## リコール届出一覧表

リコール届出日:令和 05 年 03 月 07 日

リコール届出番号	外-3582	リコール開始日	準備が整い次第
届出者の氏名又は名称	Stellantis ジャパン株式会社 代表取締役社長 打越 晋	製作国 : フランス共和国 製作者名 : DS Automobiles 問い合わせ先 : 専用フリーダイヤル : TEL:0120-92-6813 ホームページ : https://www.stellantis.jp	
不具合の部位(部品名)	緩衝装置(フロントサスペンションアーム / サブフレーム)		
基準不適合状態にあると認める構造、装置又は性能の状況及びその原因	フロントサスペンションアーム及びサブフレームにおいて、固定ボルトの締め付けが不適切なものがあり、使用過程でゆるむおそれがある。このため、走行中に異音が発生し、最悪の場合、サスペンションアームやサブフレームが保持できなくなり、車両の走行安定性を損なうおそれがある。		
改善措置の内容	全車両、該当の固定ボルトを規定の手順で締め付けると共に、指定の固定ボルトは新品に交換のうえ締め付ける。		
不具合件数	0 件	事故の有無	なし
発見の動機	本国からの情報による。		
自動車使用者及び自動車特定整備事業者に周知させるための措置	<ul style="list-style-type: none"> <li>・使用者:ダイレクト メール等で通知する。</li> <li>・自動車特定整備事業者:対象台数が少数であり全ユーザーを把握しているため、周知のための措置はとらない。</li> <li>・弊社ホームページに掲載する。</li> </ul>

# 改善箇所説明図

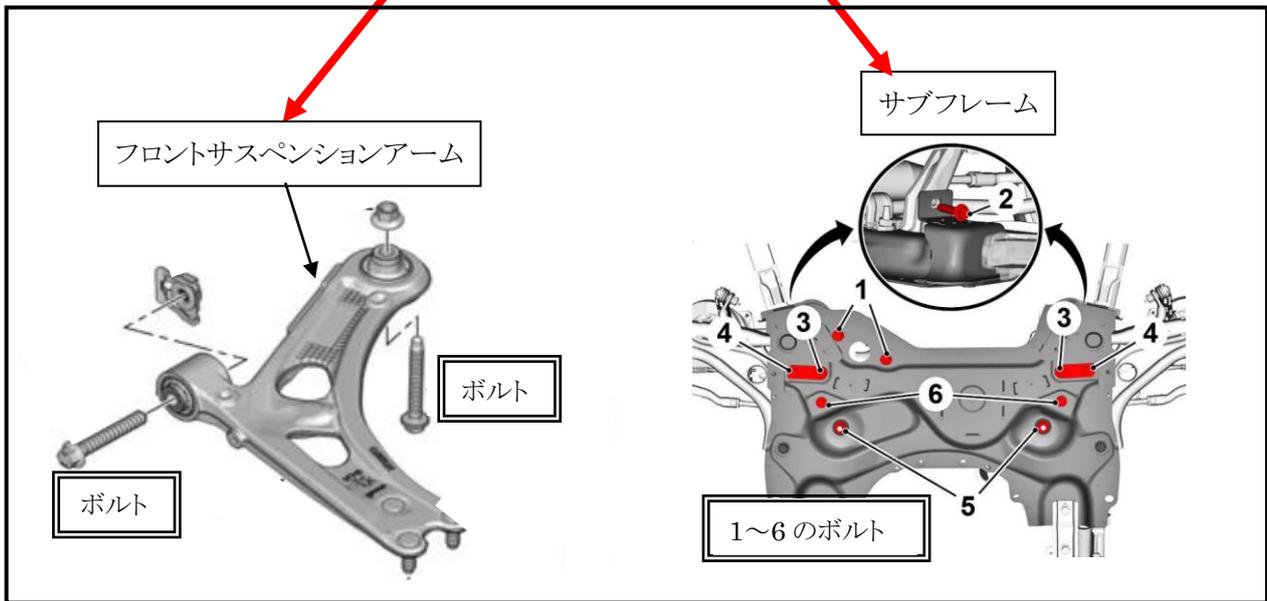
基準不適合部位

交換/対策部位

フロントサスペンションアーム及びサブフレームにおいて、固定ボルトの締め付けが不適切なものがあり、使用過程でゆるむおそれがある。このため、走行中に異音が発生し、最悪の場合、サスペンションアームやサブフレームが保持できなくなり、車両の走行安定性を損なうおそれがある。

全車両、該当の固定ボルトを規定の手順で締め付けると共に、指定の固定ボルトは新品に交換のうえ締め付ける。

識別：車台番号打刻の車体番号の最左から一桁目の上部に黄色のペイントを塗る。
